### RESOLUCIÓN CNEE-78-2022

### **ANEXO RESOLUCIÓN CNEE-78-2022** **Modificaciones a la Resolución CNEE-18-2021**

En virtud de lo solicitado por Transportista Eléctrica Centroamericana, S.A. para ampliaciones y los trabajos de adecuación de las líneas de transmisión existentes asociadas a las subestaciones, y de conformidad con el numeral romano resolutivo IV de la presente Resolución, se modifica el Anexo la Resolución CNEE-18-2021, como se muestra a continuación:

Diagrama unifilar 2

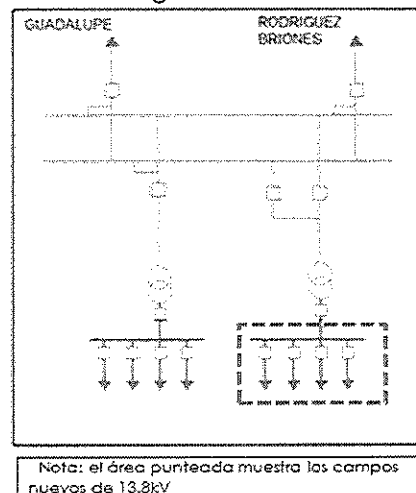
### 3.18. Instalación del segundo transformador en la subestación Cambray 69/13.8 kV de 28 MVA y trabajos de adecuación.

- i. Instalar un segundo transformador trifásico con OLTC (siglas en inglés para On-Load Tap Changer) de una capacidad de 28 MVA de servicio continuo. La capacidad de 28 MVA se refiere a la potencia nominal que el transformador puede transportar bajo la máxima etapa de enfriamiento considerando las condiciones de altura sobre el nivel del mar y la temperatura ambiente de la ubicación de la subestación.

- ii. Configuración doble barra, doble interruptor, en el campo del transformador No 1, con función de acople de barras.
- iii. Un (1) campo equipado de línea en 69 kV que se utilizará para recibir la línea proveniente de la subestación Rodríguez Briones, con tecnología GIS.

- iv. Un (1) campo equipado de línea en 69 kV que se utilizará para recibir la línea proveniente de la subestación Guadalupe, con tecnología GIS.
- v. Dos (2) campos equipados de 69kV, que se utilizaran para la conexión de los transformadores de 69/13.8 kV con tecnología GIS.

- vi. Cuatro (4) campos nuevos de 13.8 kV para atender la demanda de los usuarios de la distribuidora del área mediante celdas de media tensión.
- vii. Un (1) campo de 13.8kV, que se utilizara para la conexión del transformador 69/13.8 kV mediante celdas de media tensión.

- viii. Infraestructura necesaria para incorporar los campos nuevos de 13.8 kV mediante celdas de media tensión.
- ix. Infraestructura necesaria para incorporar en tecnología GIS, barras de 69 kV y transformación.

Diagrama unifilar 4

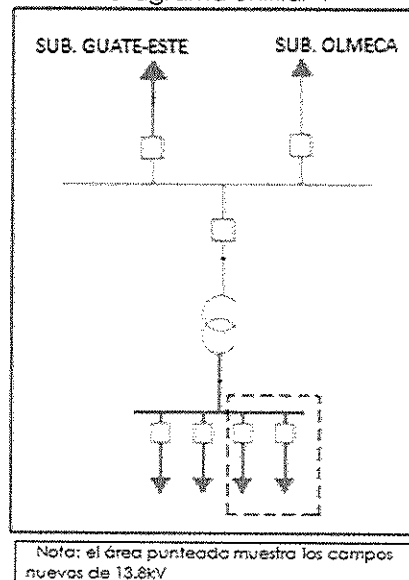
**3.6. Reemplazo de transformador en la subestación Arrazola 69/13.8 kV de 14 MVA a 28 MVA y trabajos de adecuación.**

- i. Sustituir el transformador trifásico existente por un transformador trifásico con OLTC (siglas en inglés para On-Load Tap Changer) de una capacidad de 28 MVA de servicio continuo. La capacidad de 28 MVA se refiere a la potencia nominal que el transformador puede transportar bajo la máxima etapa de enfriamiento considerando las condiciones de altura sobre el nivel del mar y la temperatura ambiente de la ubicación de la subestación.

- ii. Un (1) campo equipado de línea de 69 kV, que se utilizará para recibir el tramo de línea proveniente de la subestación Guatemala Este, con tecnología HIS (siglas en inglés para Hybrid Insulated Substation).

- iii. Un (1) campo equipado de línea de 69 kV, que se utilizará para recibir la línea proveniente de la subestación Olmecca, con tecnología HIS (siglas en inglés para Hybrid Insulated Substation).

- iv. Dos (2) campos nuevos de 13.8 kV para atender la demanda de los usuarios de la distribuidora en el área.
- v. Infraestructura necesaria para incorporar nuevos campos de 13.8 kV.

- vi. Infraestructura necesaria para incorporar barras de 69 kV y transformación.

Diagrama unifilar 5

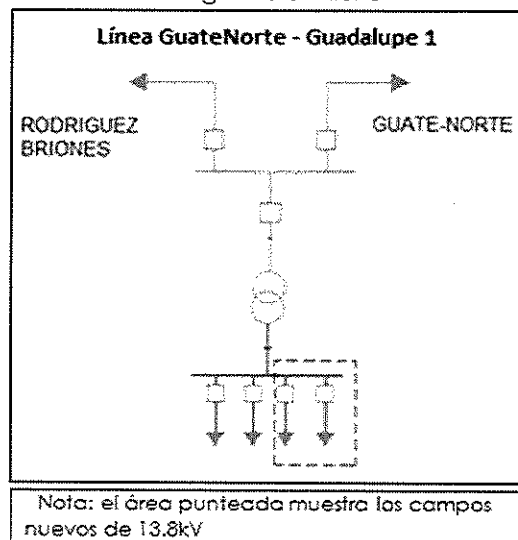
### 3.14. Reemplazo de transformador en la subestación San Isidro 69/13.8 kV de 14 MVA a 28 MVA y trabajos de adecuación.

- i. Sustituir el transformador trifásico existente por un transformador trifásico con OLTC (siglas en inglés para On-Load Tap Changer) de una capacidad de 28 MVA de servicio continuo. La capacidad de 28 MVA se refiere a la potencia nominal que el transformador puede transportar bajo la máxima etapa de enfriamiento considerando las condiciones de altura sobre el nivel del mar y la temperatura ambiente de la ubicación de la subestación.

- ii. Un (1) campo equipado de línea de 69 kV, que se utilizará para recibir el tramo de línea proveniente de la subestación Rodríguez Briones, con tecnología HIS (siglas en inglés para Hybrid Insulated Substation).

- iii. Un (1) campo equipado de línea de 69 kV, que se utilizará para recibir la línea proveniente de la subestación Guate Norte, con tecnología HIS (siglas en inglés para Hybrid Insulated Substation).

- iv. Un (1) campo equipado de 69kV, que se utilizará para la conexión del transformador de 69/13.8 kV, con tecnología HIS (siglas en inglés para Hybrid Insulated Substation).

- v. Dos (2) campos nuevos de 13.8 kV para atender la demanda de los usuarios de la distribuidora en el área.
- vi. Infraestructura necesaria para incorporar nuevos campos de 13.8 kV.

- vii. Infraestructura necesaria para incorporar tecnología HIS (siglas en inglés para Hybrid Insulated Substation) en barras de 69 kV en campos de línea y transformación.

Diagrama unifilar 6

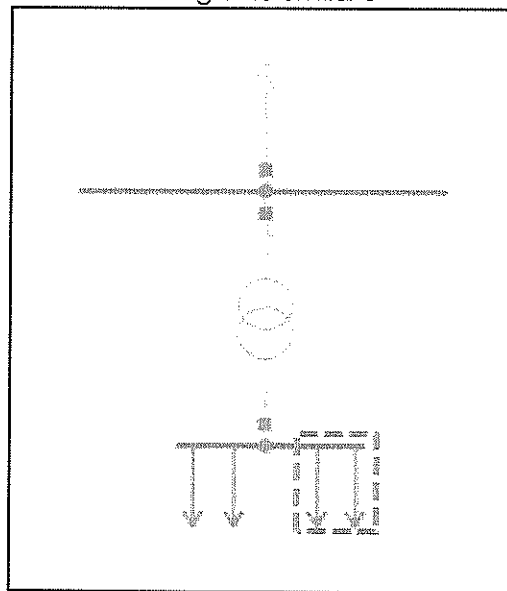
**3.3. Reemplazo de transformador en la subestación San Juan Sacatepéquez 69/13.8 kV de 14 MVA a 28 MVA.**

- i. Sustituir el transformador trifásico existente por un transformador trifásico con OLTC (siglas en inglés para On-Load Tap Changer) de una capacidad de 28 MVA de servicio continuo. La capacidad de 28 MVA se refiere a la potencia nominal que el transformador puede transportar bajo la máxima etapa de enfriamiento considerando las condiciones de altura sobre el nivel del mar y la temperatura ambiente de la ubicación de la subestación.
- ii. Dos (2) campos nuevos de 13.8 kV, para atender la demanda de los usuarios de la distribuidora del área mediante celdas de media tensión.
- iii. Infraestructura necesaria para incorporar nuevos campos de 13.8 kV mediante celdas de media tensión.

Nota: el área punteada muestra los campos nuevos de 13.8kV

Diagrama unifilar 7

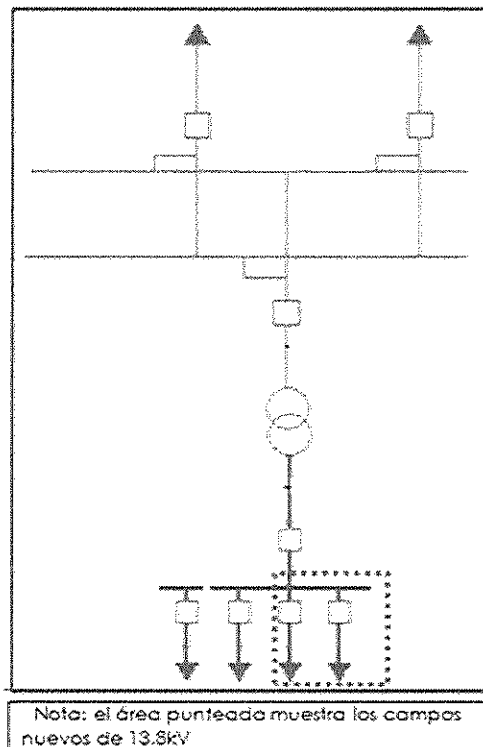
### 3.5. Reemplazo de transformador en la subestación Antigua 69/13.8 kV de 14 MVA a 28 MVA.

- i. Sustituir el transformador trifásico existente por un transformador trifásico con OLTC (siglas en inglés para On-Load Tap Changer) de una capacidad de 28 MVA de servicio continuo. La capacidad de 28 MVA se refiere a la potencia nominal que el transformador puede transportar bajo la máxima etapa de enfriamiento considerando las condiciones de altura sobre el nivel del mar y la temperatura ambiente de la ubicación de la subestación.

- ii. Un (1) campo equipado de 13.8kV en configuración barra simple, que se utilizará para la conexión del transformador 69/13.8 kV mediante celdas de media tensión.

- iii. Dos (2) campos nuevos de 13.8 kV para atender la demanda de los usuarios de la distribuidora en el área mediante celdas de media tensión.
- iv. Sustituir dos (2) Campos existentes de 13.8 kV por dos (2) campos de 13.8 kV mediante celdas de media tensión.

- v. Infraestructura necesaria para incorporar nuevos campos de 13.8 kV.
